島根原子力発電所 2号炉 審査資料	
資料番号	EP-050 改 43(説 39)
提出年月日	令和 2 年 4 月 8 日

島根原子力発電所 2号炉

地震による損傷の防止

[屋外重要土木構造物等の耐震評価における断面選定]

【取水槽の各部位における要求機能及び耐震評価条件について】

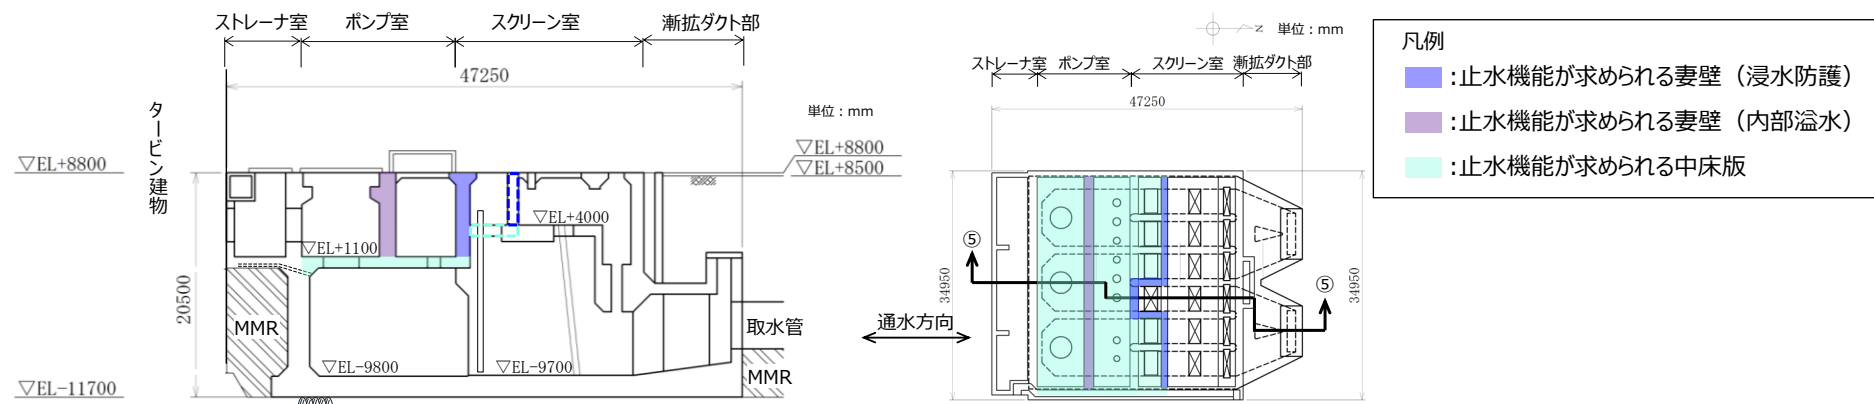
○取水槽の弱軸方向断面について、加振方向と平行に配置される壁（妻壁）の影響範囲を考慮してモデル化する場合、妻壁を含む各部位の耐震評価の考え方を説明すること。また、このモデル化を適用する場合の検証方法について説明すること。

- 取水槽の弱軸方向断面において加振方向と平行に配置される壁（以降、妻壁と呼ぶ）を含む各部位の耐震評価は、基準地震動 S_s による地震応答解析を実施し、各部位に生じる応力度等が許容限界を超えないことを確認する。
- 各部位の許容限界について、取水槽には下図に示すとおり止水機能が求められる部位があり、その他の部位では通水機能や支持機能が求められる、部位ごとに要求機能が異なる。したがって、各要求機能に対する目標性能を下表のとおり整理し、目標性能毎に許容限界を設定する。
- なお、妻壁は次頁に示すとおり等価剛性としてモデル化し、弱軸方向加振において耐震壁としての役割を担うことから、妻壁を耐震壁と見なし、「鉄筋コンクリート構造計算規準・同解説－許容応力度設計法－（日本建築学会，1999）」（以下、「RC規準」という。）に準拠した耐震評価を行う。RC規準では、耐震壁に生じるせん断力（面内せん断）に対して、コンクリートのみで負担できるせん断耐力と、鉄筋のみで負担できるせん断耐力のいずれか大きい方を鉄筋コンクリートのせん断耐力として設定する。したがって、壁部材に生じるせん断力がコンクリートのみで負担できるせん断力以下であれば、鉄筋によるせん断負担はなく鉄筋には応力が発生しないものとして取り扱う。

2次元モデル及び3次元モデルの概念図

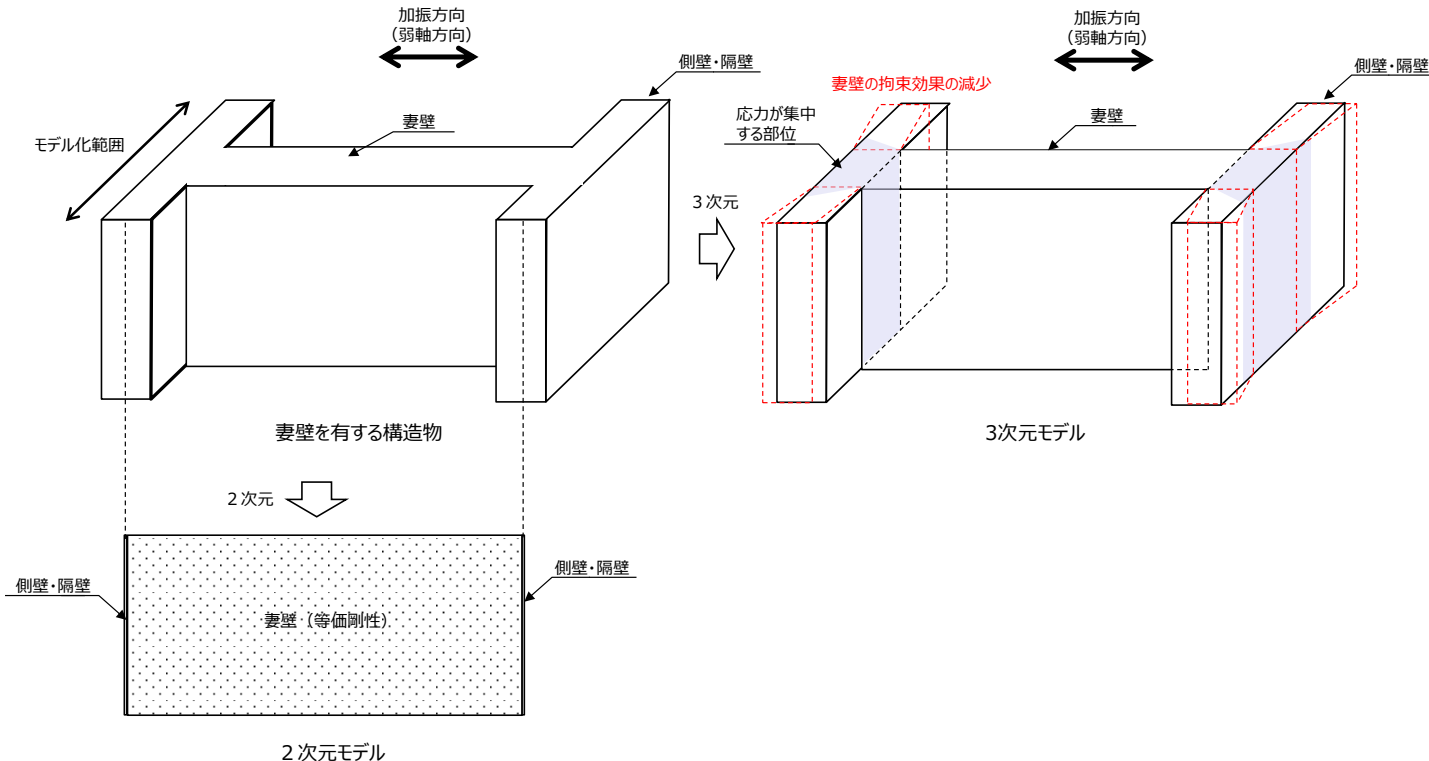
○取水槽の弱軸方向断面について、先行プラントの審査実績を踏まえて妻壁の拘束効果を期待する場合は、下記事項等に留意してモデル化方針を説明すること。

- ・妻壁から対象とする断面までの距離や妻壁の非線形性の程度に依存して拘束効果が減少すること。
- ・妻壁と接合する部位に応力集中すること。
- ・支持される設備への影響評価及び要求機能に応じた妻壁の耐震性評価が可能であること。

- 2次元FEMモデルを用いた基準地震動 S_s による地震応答解析を実施し耐震評価を実施するが、妻壁の拘束効果を期待する取水槽については、先行プラントの審査実績を踏まえて、構造物と地盤の相互作用により発生する土圧を正しく評価するため、妻壁の剛性を考慮した2次元モデルでモデル化する。
- 各妻壁で要求機能及び支持される設備の種類や設置状況が異なる場合は、妻壁間の幅をモデル化範囲とすることにより、要求機能等に応じた妻壁毎の耐震評価が可能である。
- ただし、妻壁から対象とする断面までの距離に依存して拘束効果が減少することや、妻壁の非線形性の有無、妻壁との接合部における応力集中を確認する必要があることから、3次元モデルによる検討を実施する。

【屋外配管ダクト（タービン建物～排気筒）の3次元モデルによる耐震評価】

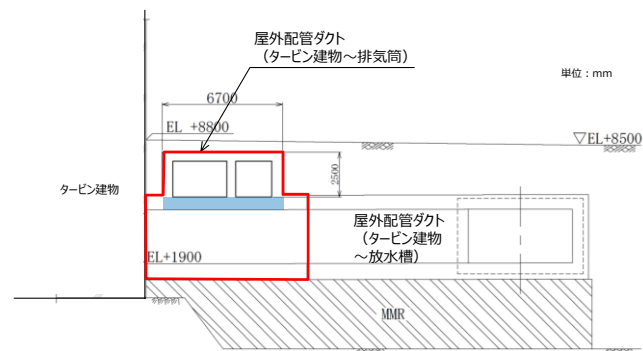
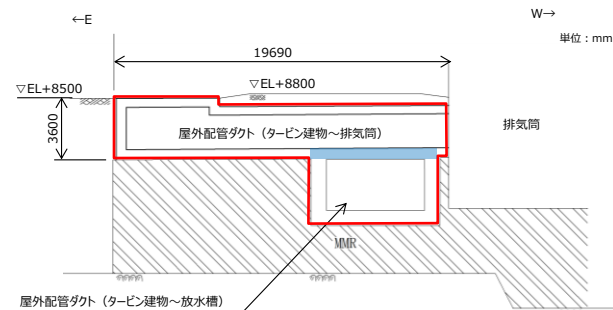
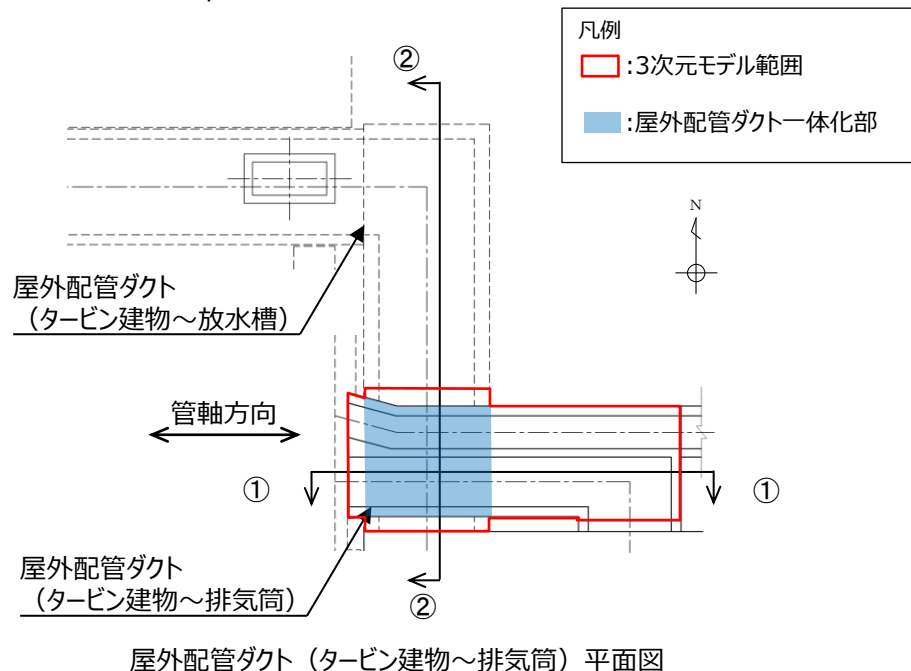
○屋外配管ダクト（タービン建物～排気筒）が屋外配管ダクト（タービン建物～放水槽）と一体化している範囲について、先行審査実績のない特徴（上位クラス施設が下位クラス施設に支持されていること、交差部に立体的な荷重が作用すると想定されること等）から、モデル化を含めた耐震評価の考え方を説明すること。

- 屋外配管ダクト（タービン建物～排気筒）の底版の一部が、下位クラス施設である屋外配管ダクト（タービン建物～放水槽）の頂版の一部と一体化している範囲があることから、当該部位のような複雑な構造における立体的な作用荷重を精緻に評価するため、2次元FEMモデルによる耐震評価に加えて、3次元モデルによる検討を実施する。

- 屋外配管ダクト（タービン建物～放水槽）の一体化部は、上位クラス施設である屋外配管ダクト（タービン建物～排気筒）を間接支持する構造物であることから、屋外配管ダクト（タービン建物～排気筒）と同じ要求機能を満足することを確認する。屋外配管ダクト（タービン建物～放水槽）の一体化部の要求機能、目標性能、許容限界等を下表に示す。
